**STRADA STATALE 4 "VIA SALARIA"**  
**Adeguamento della piattaforma stradale e messa in  
 sicurezza dal km 56+000 al km 64+000**

**STUDIO DI IMPATTO AMBIENTALE LOTTO 1 (km 56+000-64+000) e LOTTO 2 (km 64+000-70+800)**  
**PARTE GENERALE**  
 Riscontro Nota Direzione Generale Archeologia Belle Arti e Paesaggio - Servizio V  
 Nota MIC DG-ABAP 34.43.01 DEL 11/05/2022

Riscontro Nota Direzione Generale Archeologia Belle  
Arti e Paesaggio  
Servizio V

**nota MIC DG-ABAP 34.43.01 DEL 11/05/2022**

### 5.1 ELIMINAZIONE SVINCOLO DI ORNARO ALTO /MONTENERO

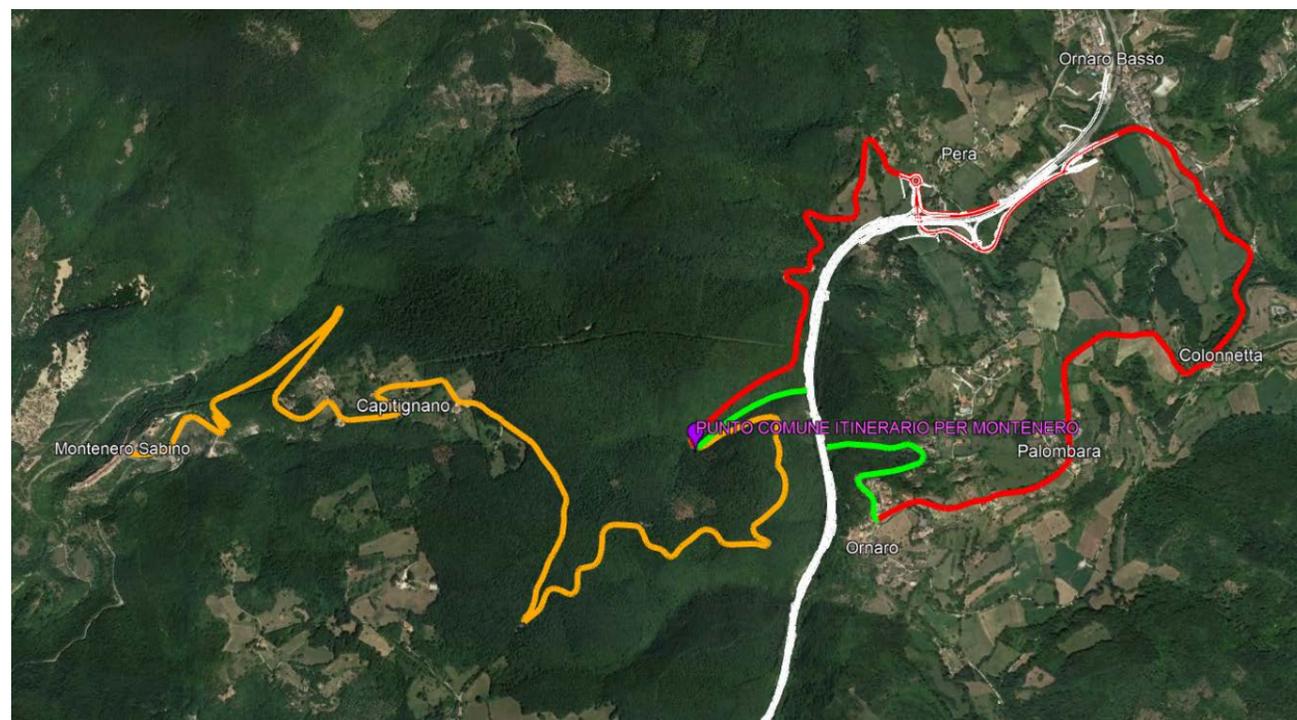
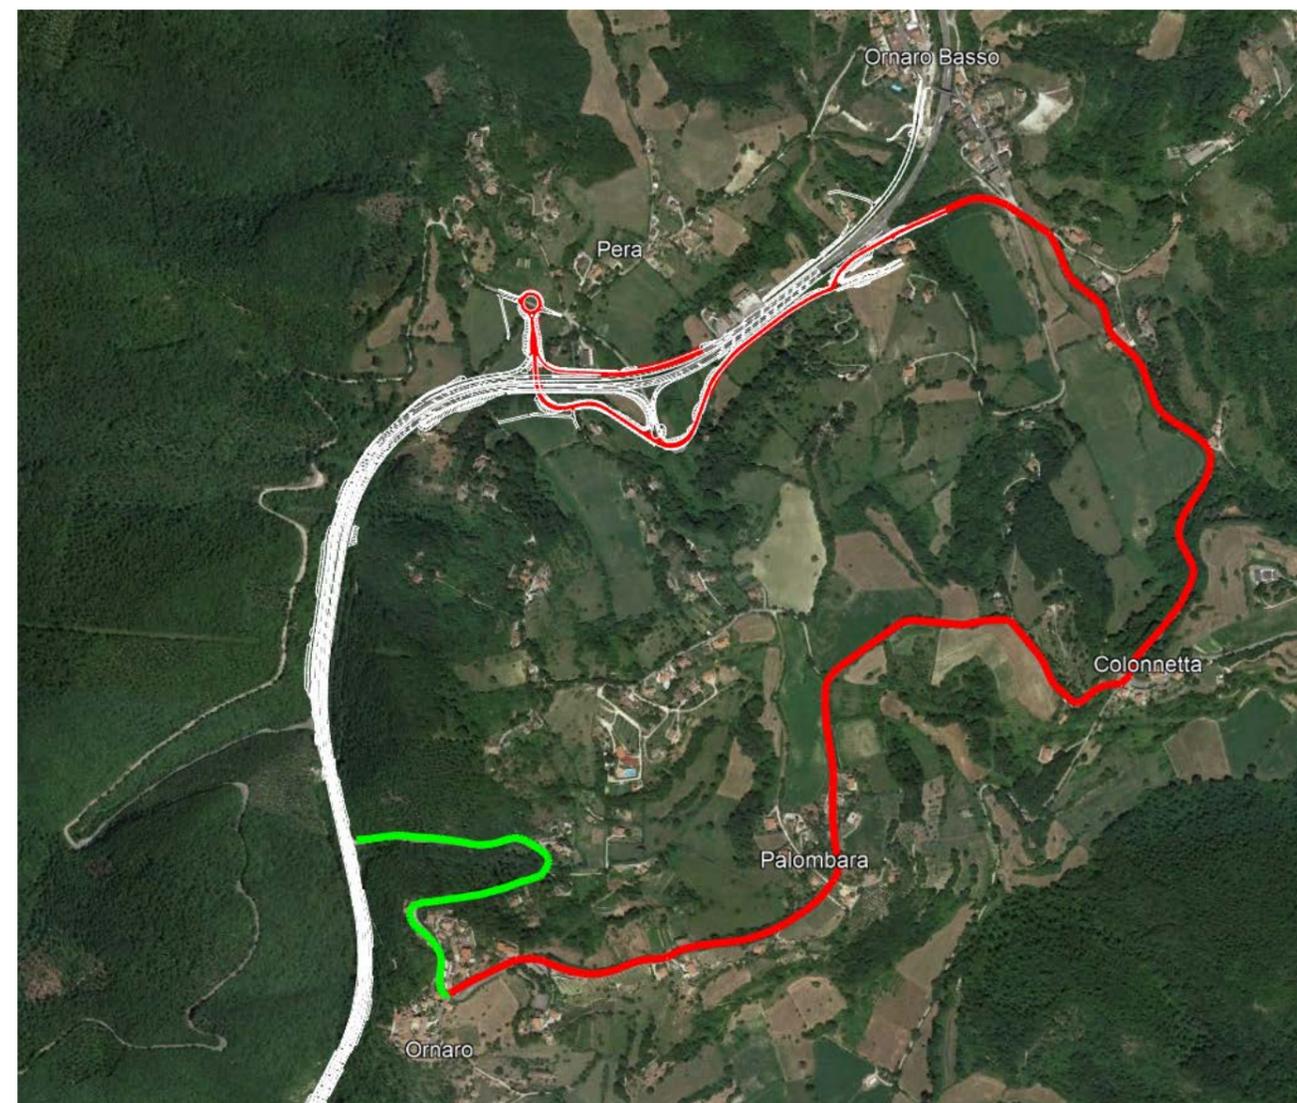
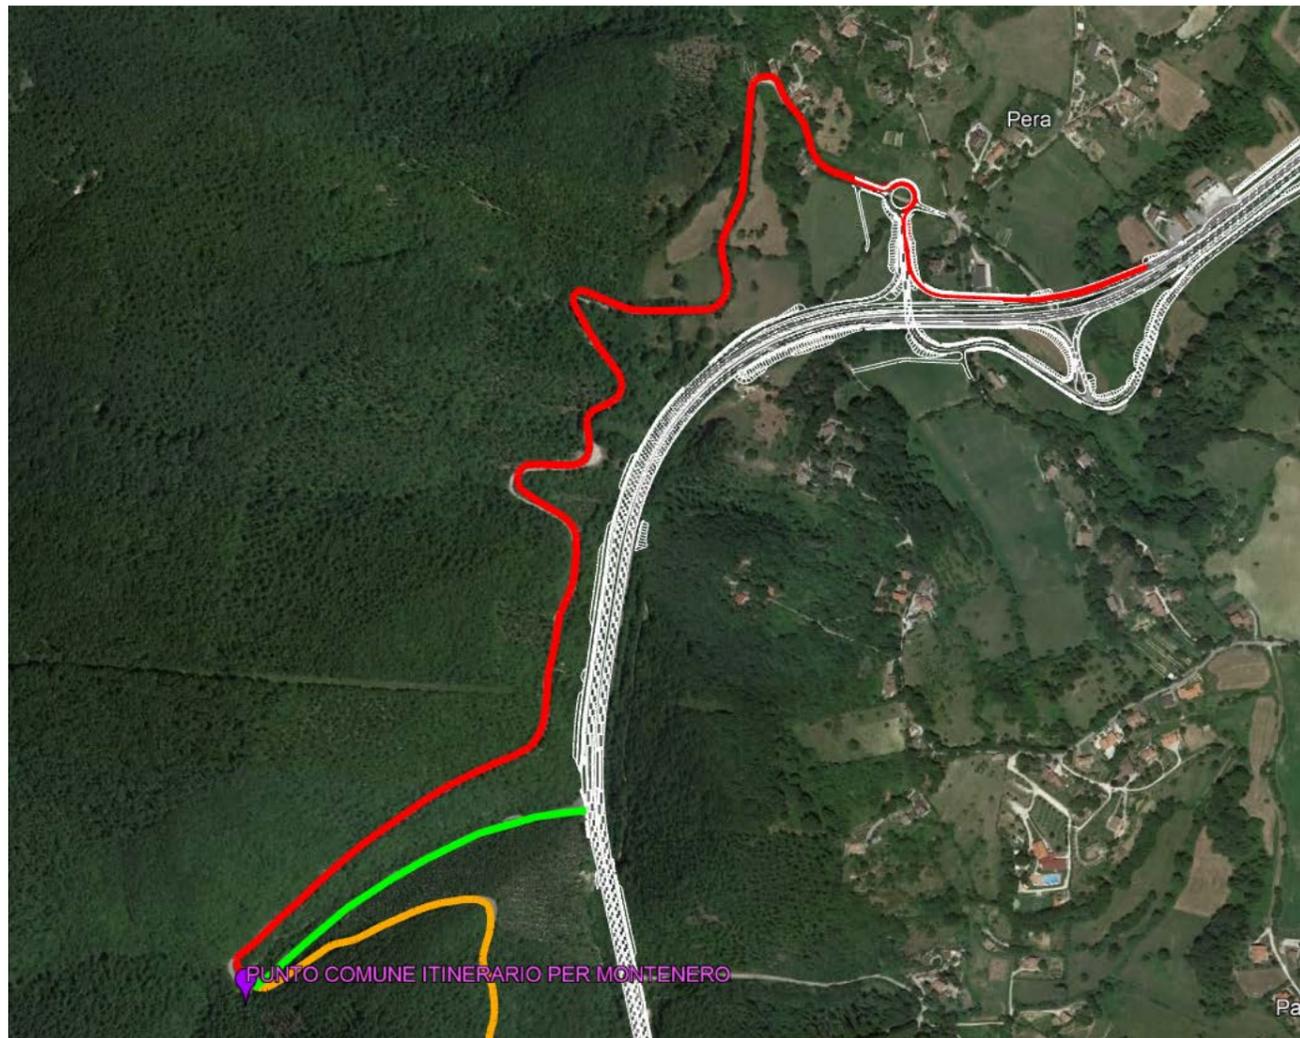
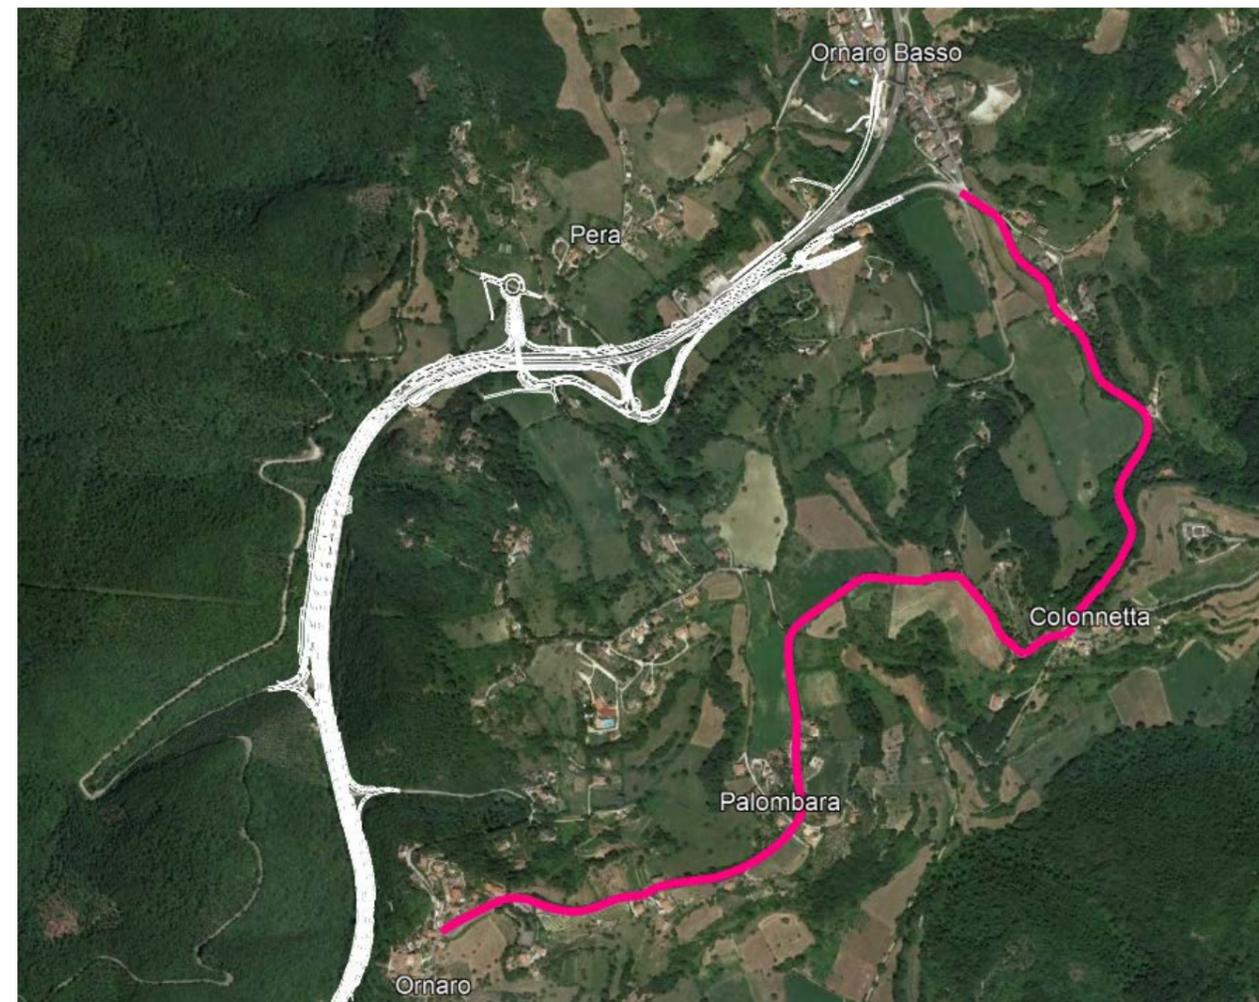
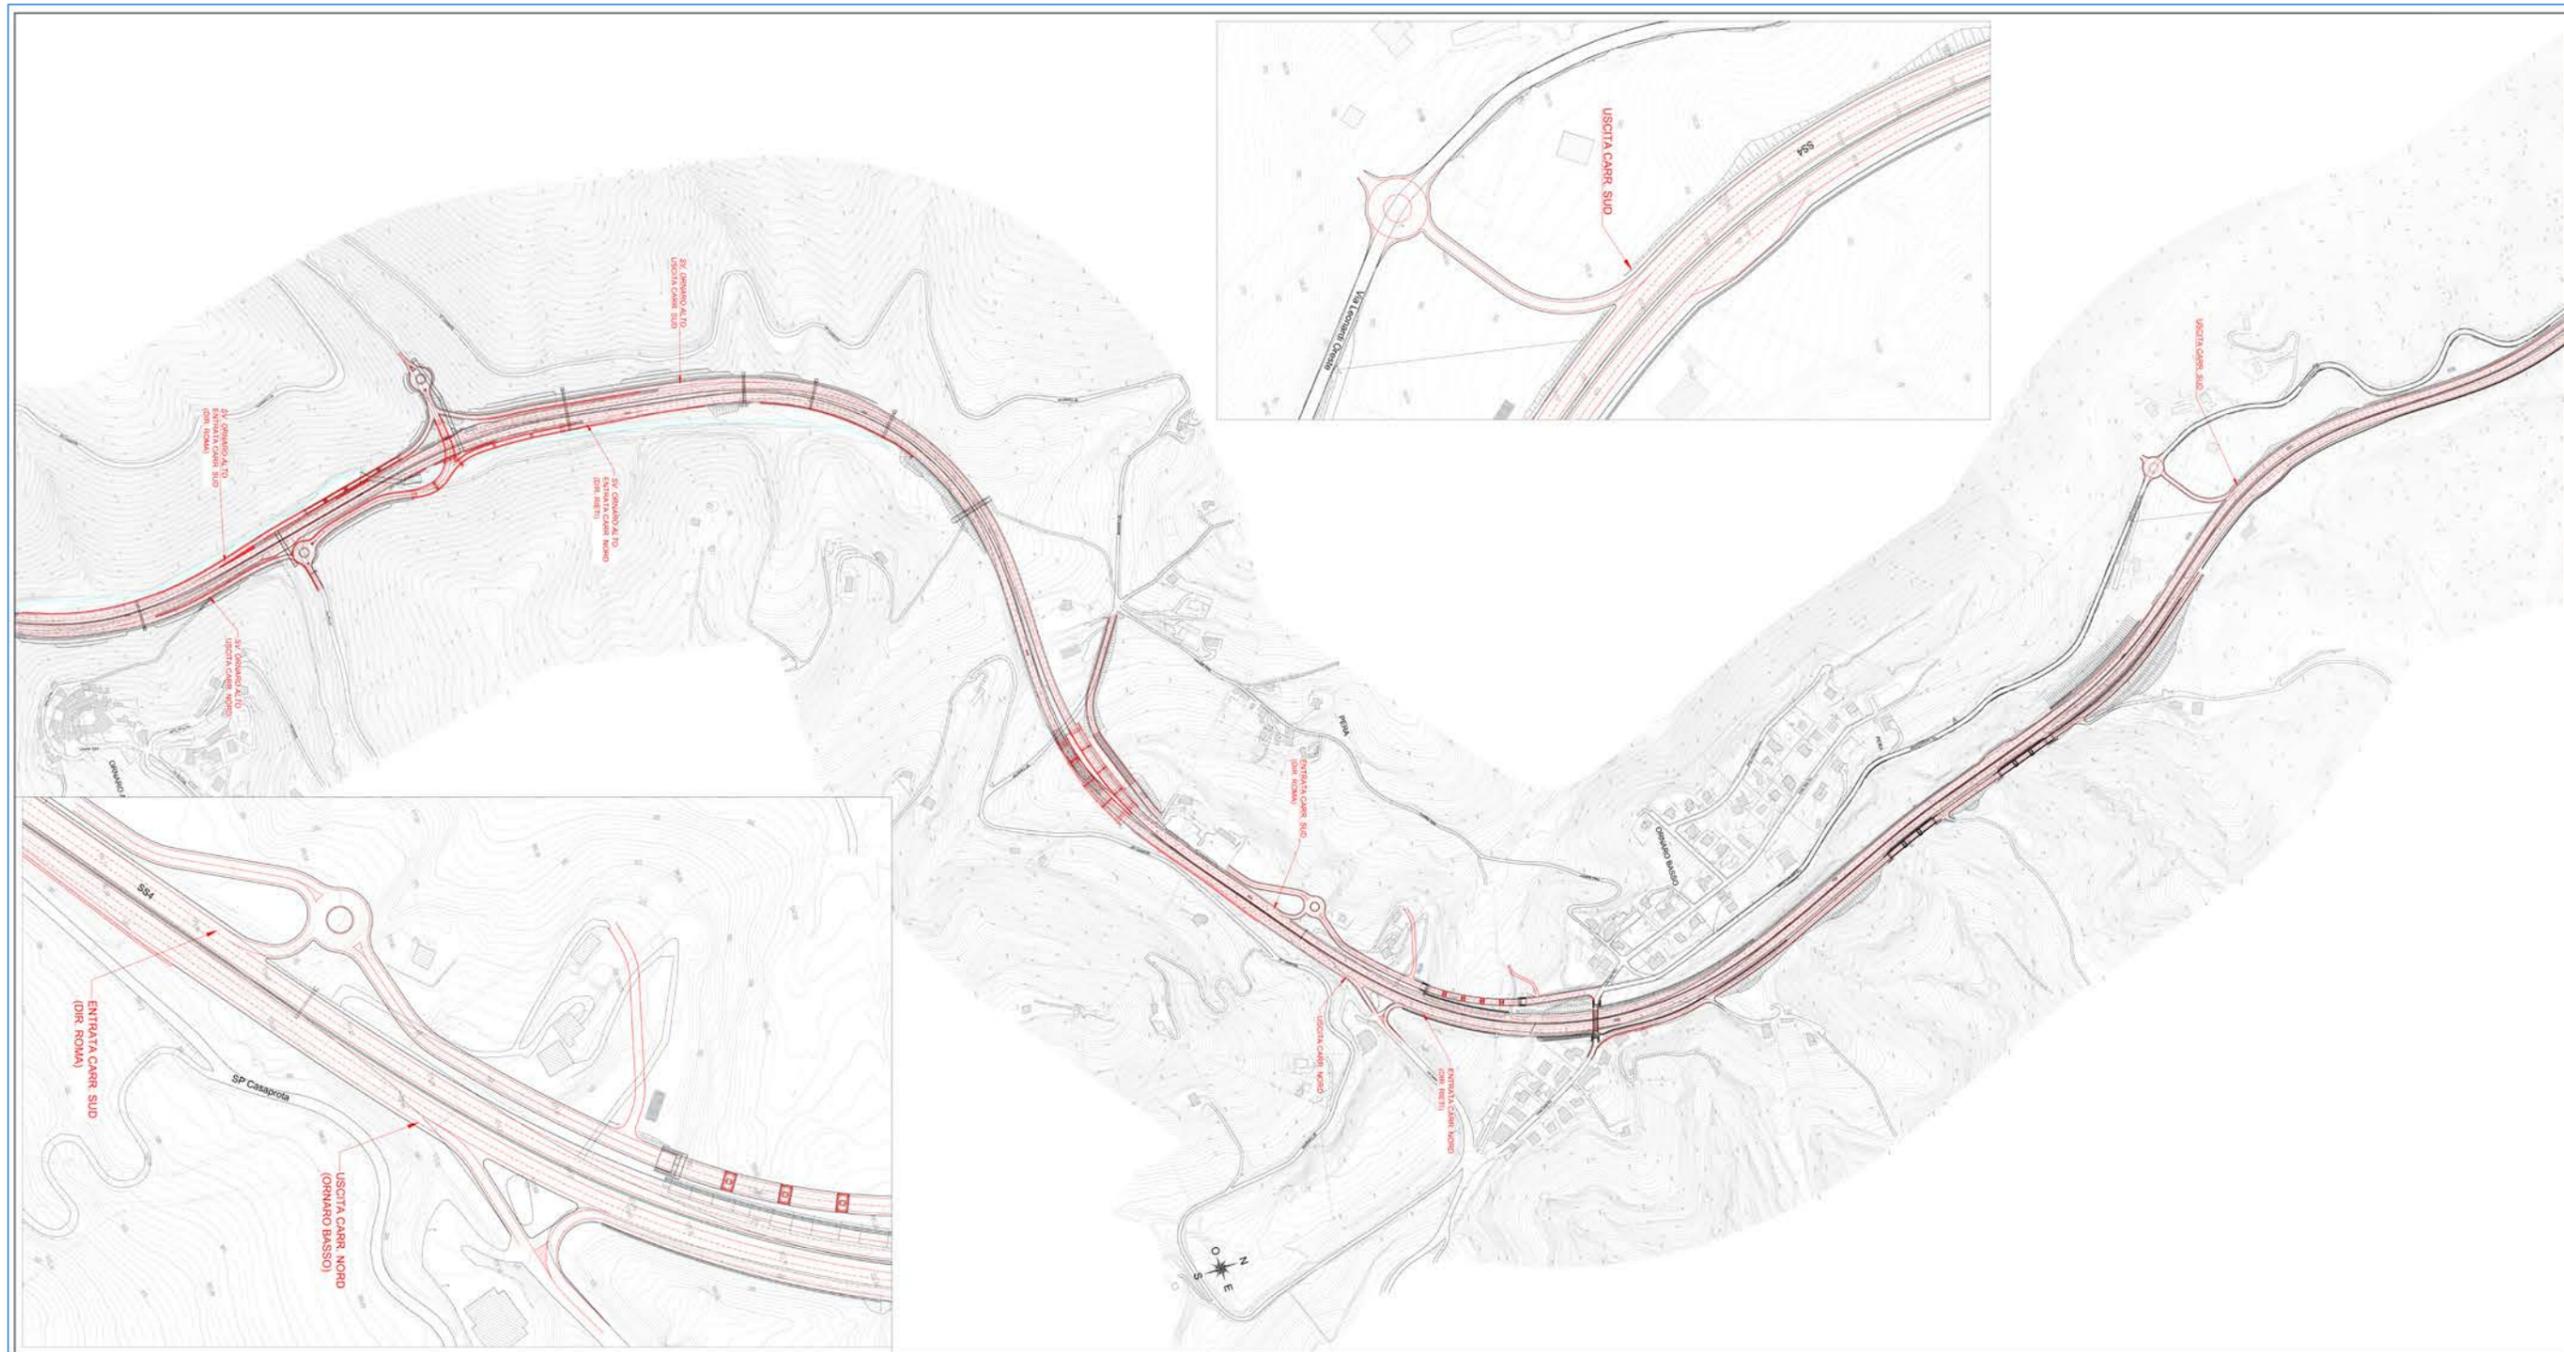
A seguito dell'osservazione contenuta nella nota MIC DG-ABAP 34.43.01 DEL 11/05/2022 si riporta nel seguito l'analisi delle alternative valutate oltre alla soluzione base contenuta nel PD in procedura.

La soluzione alternativa 1 prevede, così come richiesto nella nota MIC DG-ABAP 34.43.01 DEL 11/05/2022 la eliminazione dello svincolo ed il collegamento con viabilità secondaria allo svincolo di progetto di Ornaro Basso. Tale soluzione chiaramente riduce l'impatto ambientale ma di contro introduce elementi di forte penalizzazione dal punto di vista territoriale in quanto le attuali relazioni funzionali dirette con la SS4, trasferite allo svincolo di Ornaro Basso, determinano un non trascurabile incremento di lunghezza di itinerario e relativi tempi di percorrenza per **l'utenza ordinaria ma anche soprattutto per i mezzi di soccorso ed emergenza (118, Protezione Civile Vigili del Fuoco)**. Le viabilità secondarie da utilizzare presentano larghezza ridotta e andamento piano-altimetrico complesso in ragione del territorio attraversato. In particolare la viabilità che si sviluppa sul versante occidentale presenta una serie di curve a raggio talmente ridotto da non consentire un'adeguata circolazione in sicurezza di mezzi pesanti e/o mezzi per il trasporto pubblico. L'eventuale adeguamento di tali viabilità secondarie (allargamento piattaforma, adeguamento raggi di curvatura ai minimi normativi) comporterebbe opere di sede quali muri di sostegno e controripa che avrebbero un impatto di tipo ambientale significativo.

**La relazione Ornaro Alto – Roma avverrà prendendo la SS4 in direzione Rieti e utilizzando lo svincolo di Ornaro basso per l'inversione di marcia con un contenuto allungamento del percorso e, conseguentemente, dei tempi di percorrenza.**

In particolare per tale svincolo si prevede l'utilizzo del cavalcavia esistente oggi presente al km 64 della SS4 per il quale già nel progetto in procedura è contemplata demolizione e ricostruzione.
